Comune di
MARZABOTTO

Comune di
VERGATO

**DOCUMENTO DI OSSERVAZIONI D'UFFICIO AL PSC E AL RUE
ADOTTATI E CONSEGUENTI MODIFICHE DA INTRODURRE ALLA
PROPOSTA DI ACCOGLIMENTO**

COMUNI DI MARZABOTTO E VERGATO
OSSERVAZIONE D'UFFICIO AL PSC E AL RUE ADOTTATI
E CONSEGUENTI MODIFICHE DA INTRODURRE IN BASE ALLA PROPOSTA
DI ACCOGLIMENTO

AMBITO APC.n3

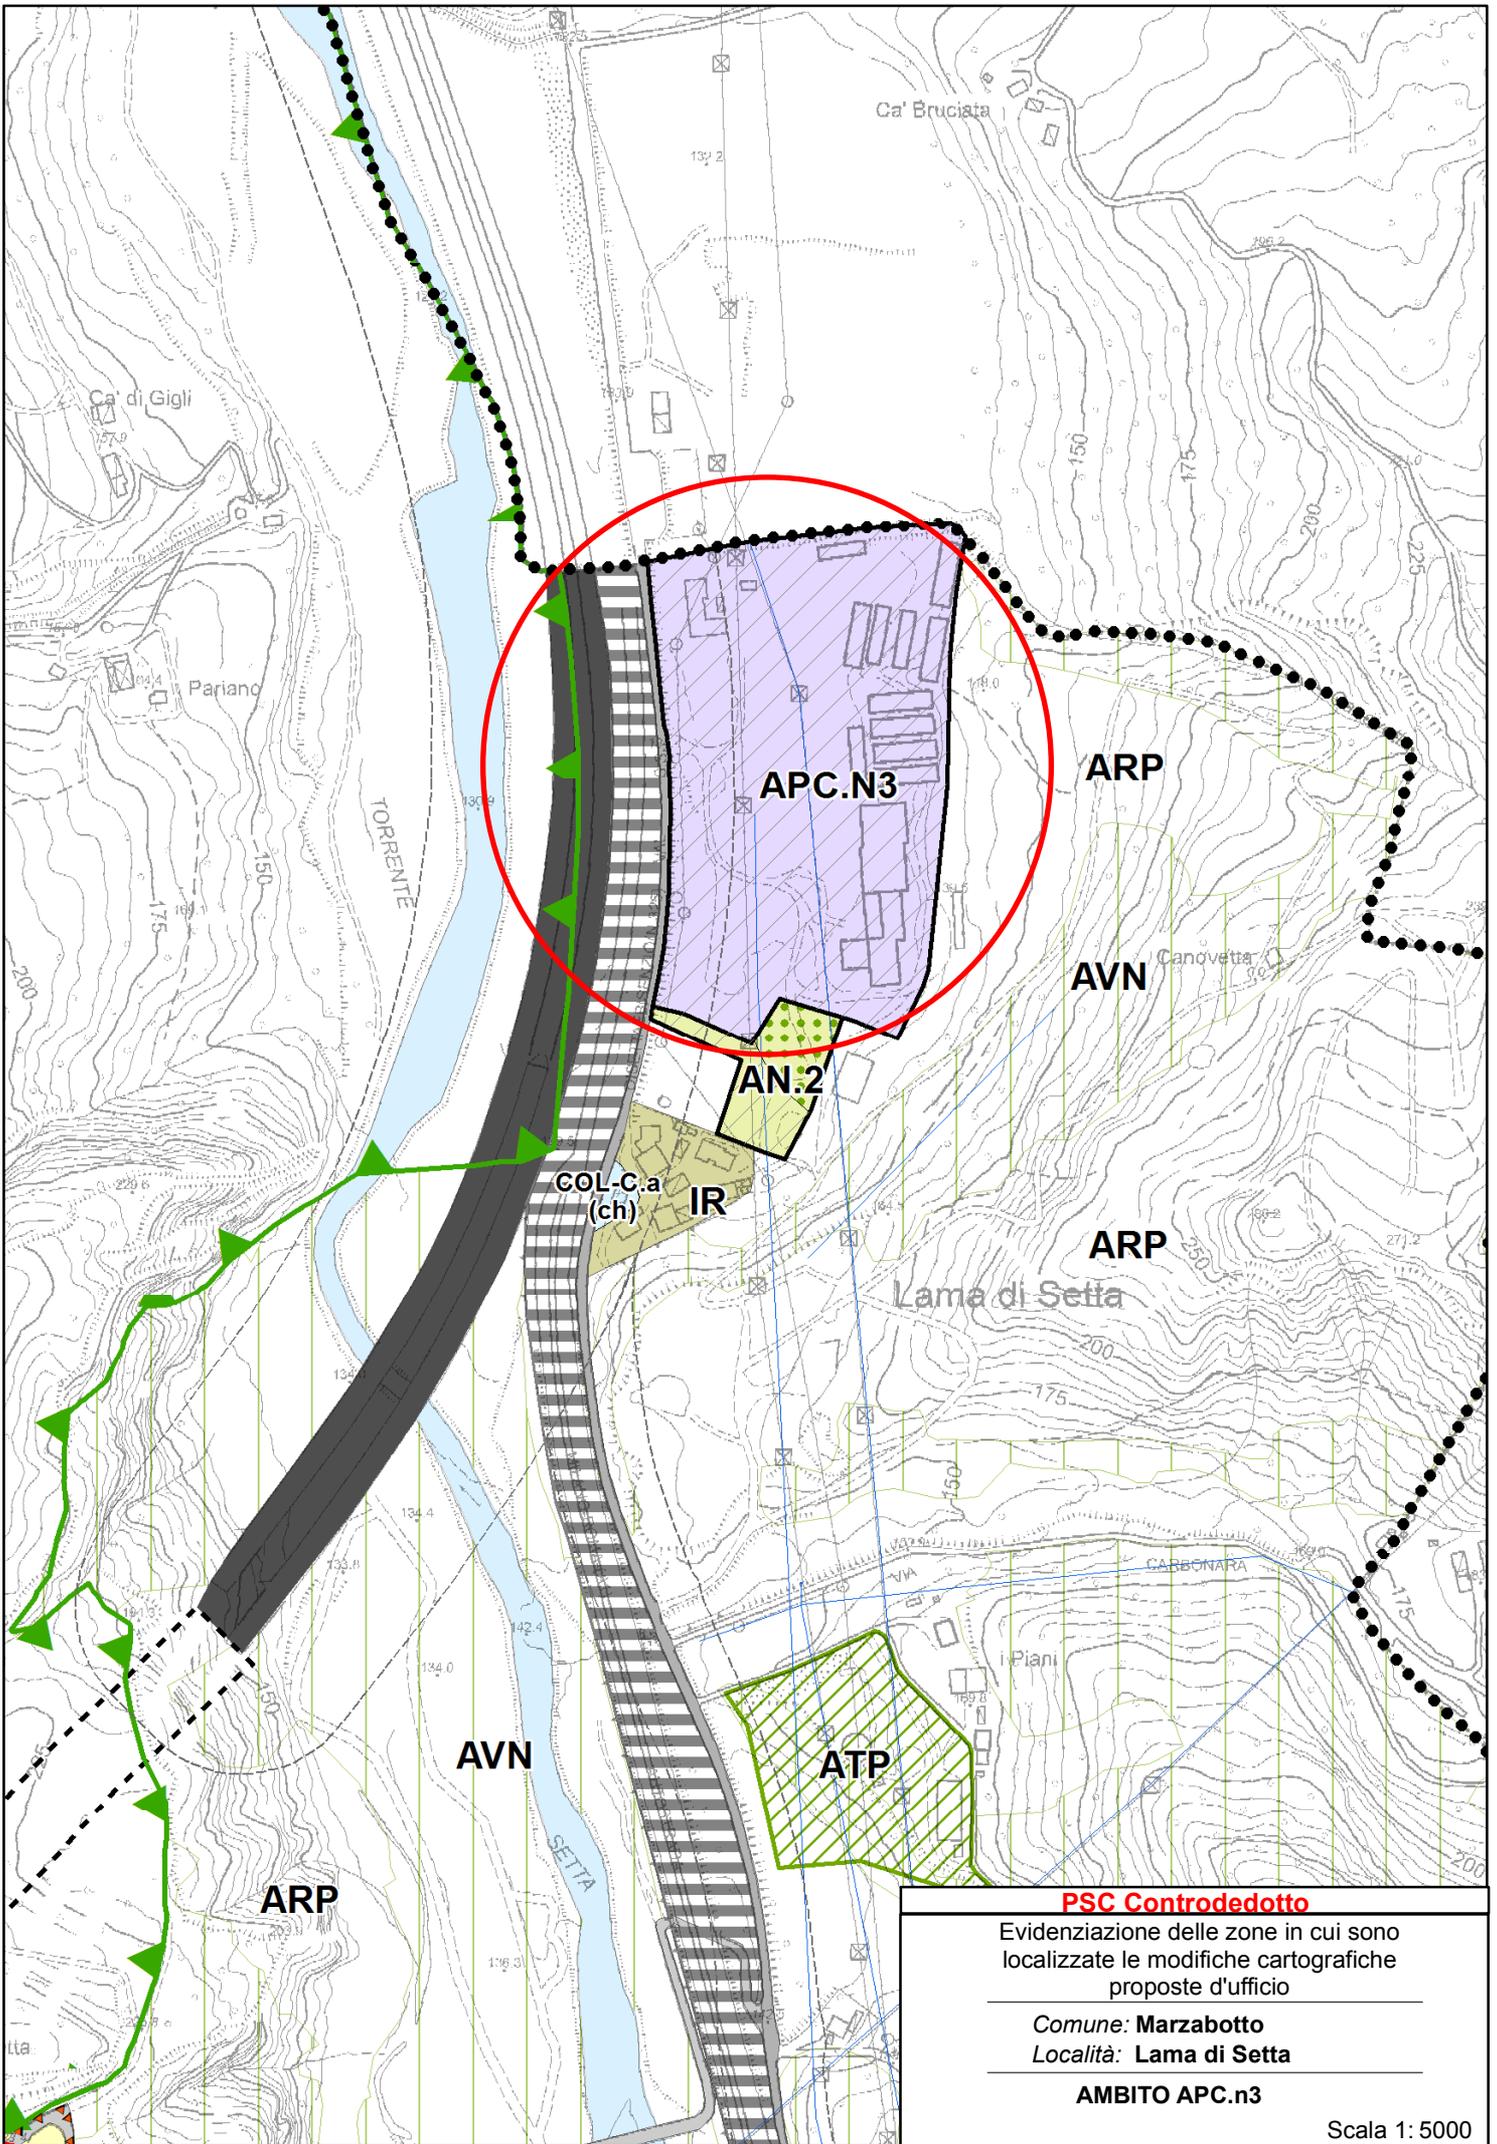
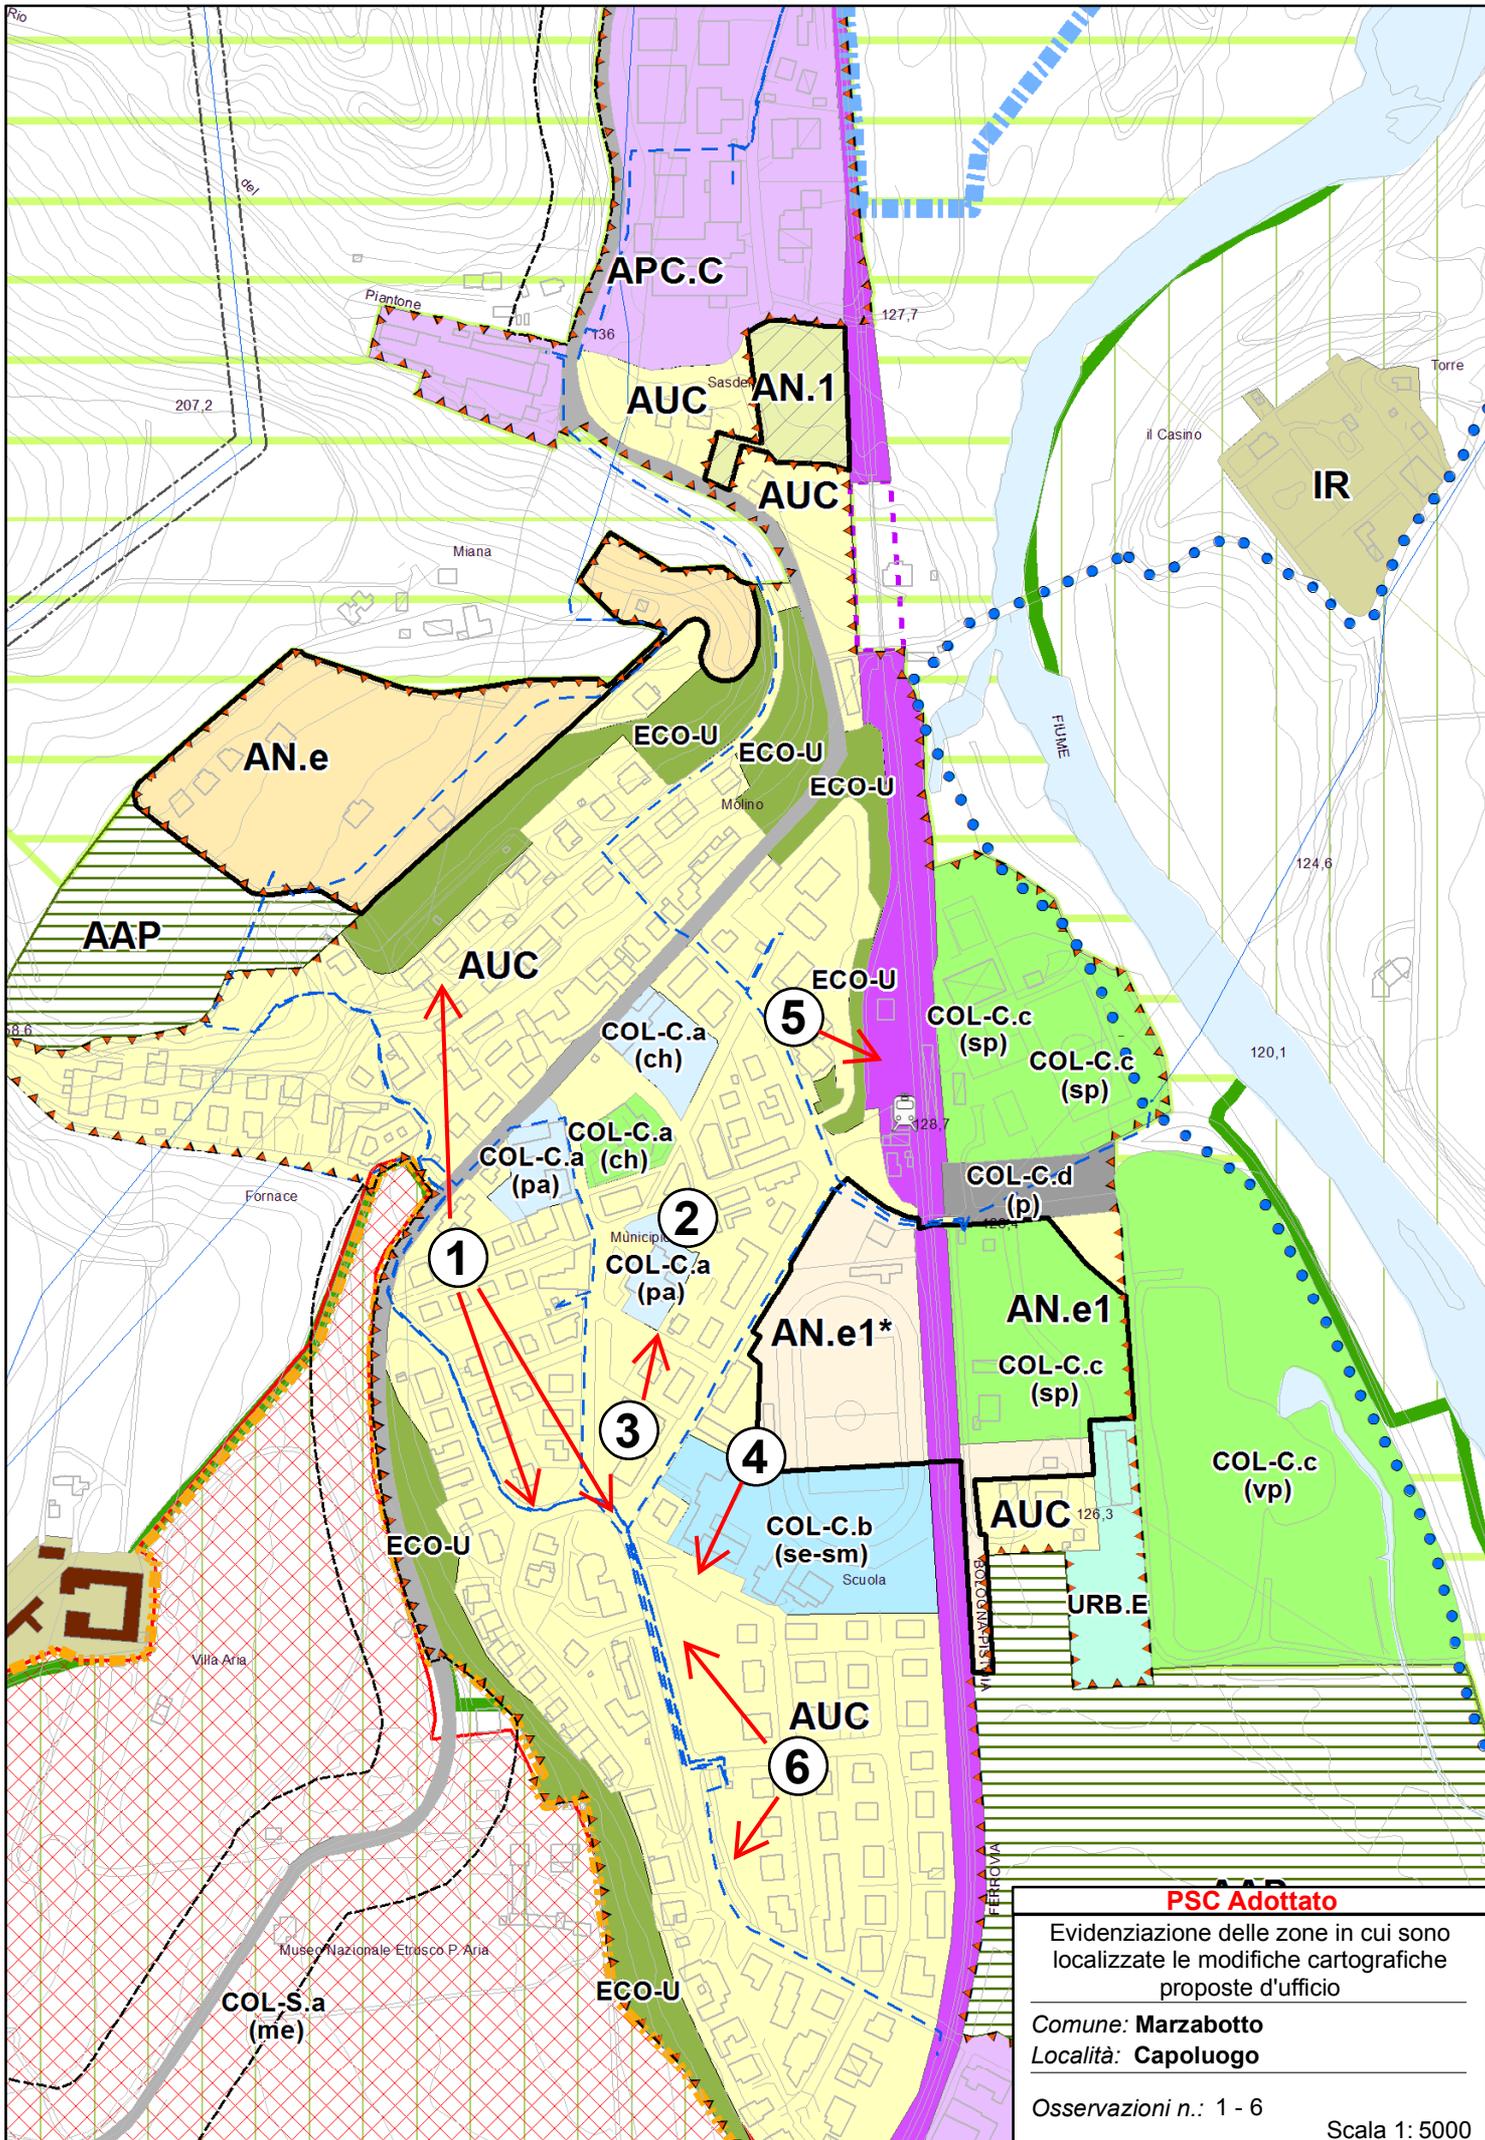
- APC.n3

L'ambito APC.n3 include la previsione nel PSC adottato dell'ambito APC.e* (piano attuativo vigente), ma prevede la possibilità alternativa di inserire nel POC una diversa previsione (progetto di promozione dell'economia locale, promosso dal Comune di Marzabotto insieme a quelli di Monzuno e Grizzana Morandi) attraverso la riqualificazione dell'area e l'insediamento di un complesso integrato di sedi di attività artigianali, commerciali e turistico-ricettive. E' prevista la possibilità di trasferimento di diritti edificatori dal Comune di Monzuno, previa sottoscrizione di Accordo territoriale tra i due comuni.

APC.n3

Nuova scheda normativa – L’ambito APC.n3 include la previsione nel PSC adottato dell’ambito APC.e* (piano attuativo vigente), ma prevede la possibilità alternativa di inserire nel POC una diversa previsione (progetto di promozione dell’economia locale, promosso dal Comune di Marzabotto insieme a quelli di Monzuno e Grizzana Morandi) attraverso la riqualificazione dell’area e l’insediamento di un complesso integrato di sedi di attività artigianali, commerciali e turistico-ricettive. E’ prevista la possibilità di trasferimento di diritti edificatori dal Comune di Monzuno, previa sottoscrizione di Accordo territoriale tra i due comuni.
